**AMPLIACION A ESTUDIO DE IMPACTO AMBIENTAL, CATEGORIA I**

**PROYECTO: NUEVA SEDE ISAE UNIVERSIDAD PENONOME**

**PROMOTOR: ISAEUNIVERSIDAD**

## RECORRIDO DE LA TUBERIA DESDE LA PTAR HASTA EL RÍO SAN JOSE

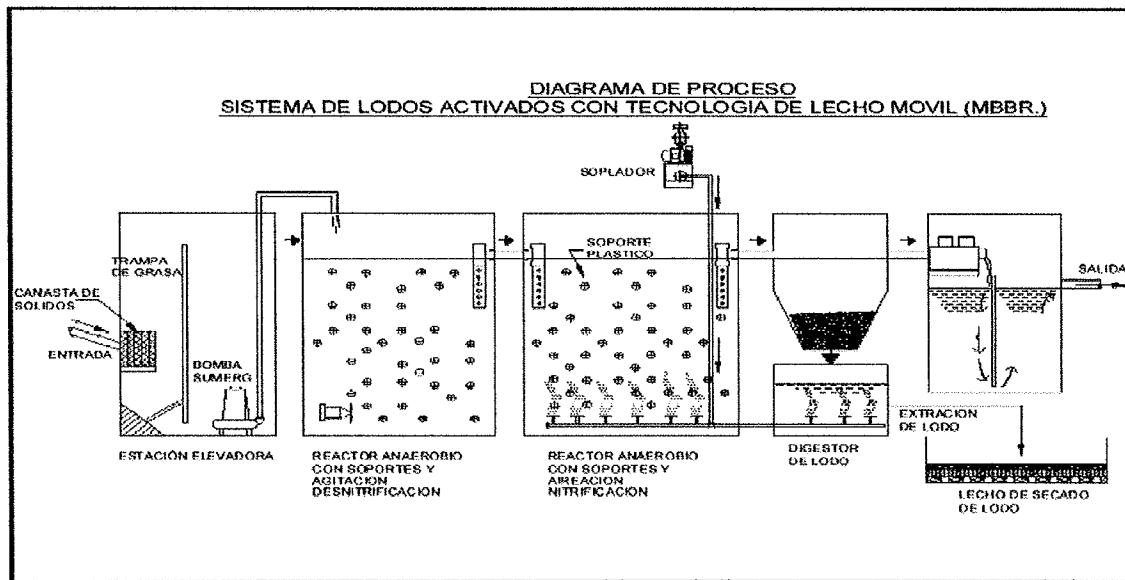
Con relación a los puntos solicitados sobre la planta de tratamiento que se construirá, se amplía lo siguiente:

- En el anexo N°1 se adjunta la ficha técnica de la PTAR debidamente firmada.
- En el siguiente mapa se ilustra la posición donde se ubicará la PTAR y el recorrido de las tuberías hasta el punto de descarga en el río San José.

Las coordenadas UTM son del DATUM WGS-84

Toda la tubería que sale de la PTAR hasta el punto de confluencia de descarga en el río San José será de PVC, de seis pulgadas de diámetro, calibre 20.

La distancia de recorrido de la tubería desde el punto de la cámara de muestreo hasta el cabezal de la alcantarilla será de 21.87 metros.

A partir del cabezal, un tramo de la tubería de descarga pasará por debajo de la calle a través de la alcantarilla que la atraviesa hasta llegar al punto de descarga en el río San José.

## MAPA N° 1

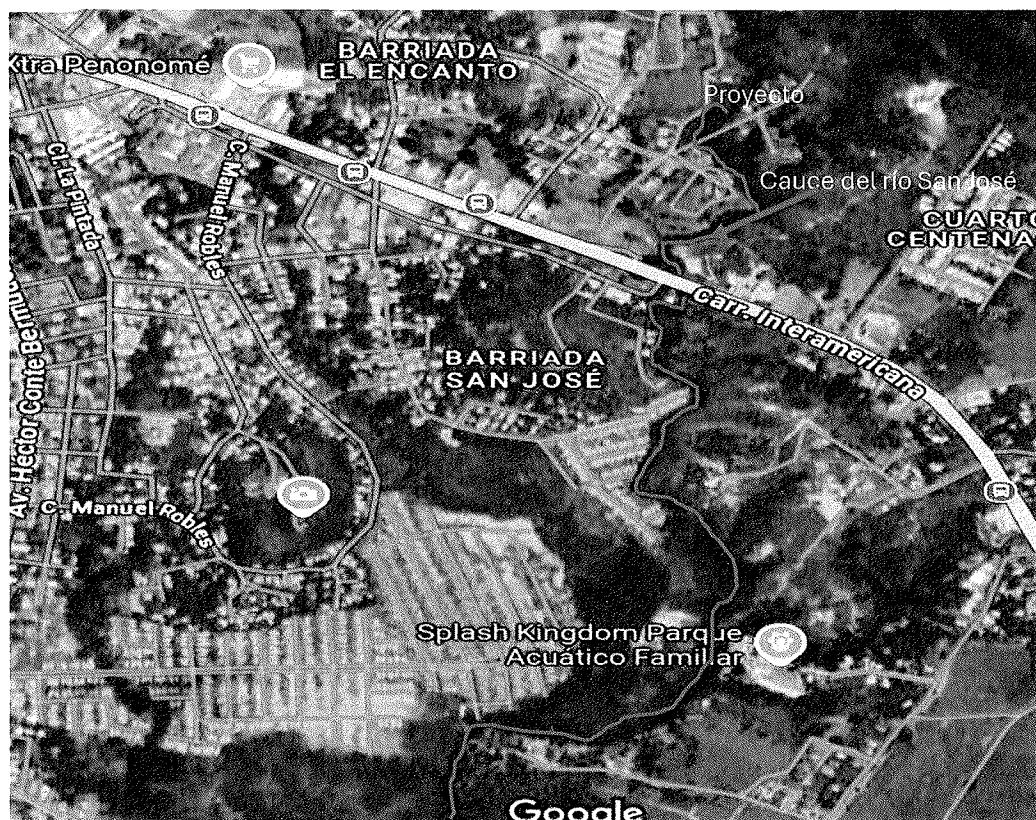
- Las pruebas de laboratorio realizadas a las aguas del río San José mostraron un alto grado de contaminación, en cuanto a los coliformes totales y fecales, por lo que dichas aguas, hacia la parte baja de esta fuente, no son de uso humano en ninguno de sus puntos. En su recorrido, aguas abajo se observan complejos residenciales cercanos a esta fuente, no obstante, no se prevé que las aguas sean utilizadas por los residentes de estas barriadas (ver mapa N° 1).

Es el propósito de la empresa promotora realizar un buen tratamiento a las aguas residuales que se generen del proyecto con el propósito de no aumentar el grado de contaminación con que ya cuentan las aguas de esta fuente hídrica. Para ello se estará realizando un monitoreo intermedio, trimestral (laboratorio), de la calidad de las aguas residuales que provengan de la PTAR, una vez esta entre en operación.
